別紙1

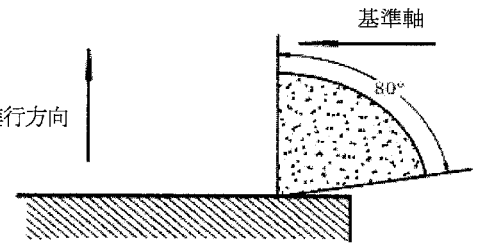
別添五十九別紙1を次のように改める。

前部上側端灯の配光における最小角の範囲（注）

配光の最小垂直角は、水平面から上方15°及び下方15°とする。

配光の水平方向の最小角は、基準軸から次図に示す範囲内とする。

（注）　上図に示した角度は車両の右側に装着する場合を示す。

別紙１

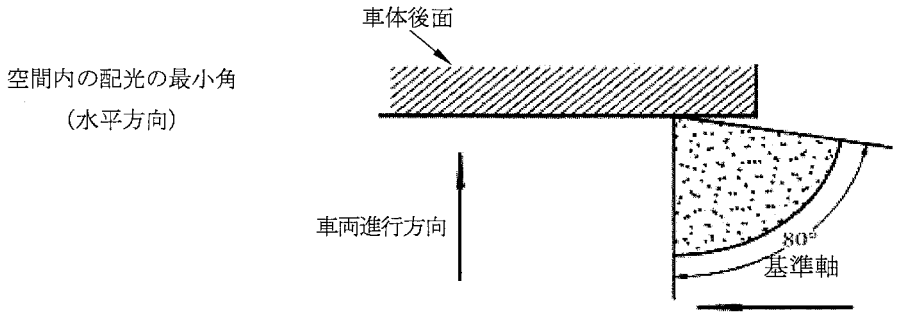
別添六十七4・1・の表中「Ｒ又はＲ１／Ｒ２」を「ＲＭ１／ＲＭ２」に改め、同別添4・4・中「種類Ｒ２」を「種類ＲＭ２」に改め、同別添4・5・中「種類Ｒ又はＲ１」を「種類ＲＭ１」に、「種類Ｒ２」を「種類ＲＭ２」に改め、同別添4・5・1・及び4・5・2・中「種類Ｒ又はＲ１」を「種類ＲＭ１」に改め、同別添6・中「種類Ｒ２」を「種類ＲＭ２」に改め、同別添別紙1を次のように改める。

後部上側端灯の配光における最小角の範囲（注）

配光の最小垂直角は、水平面から上方15°及び下方15°とする。

配光の水平方向の最小角は、基準軸から次図に示す範囲内とする。

（注）　上図に示した角度は、車両の右側に装着する場合を示す。
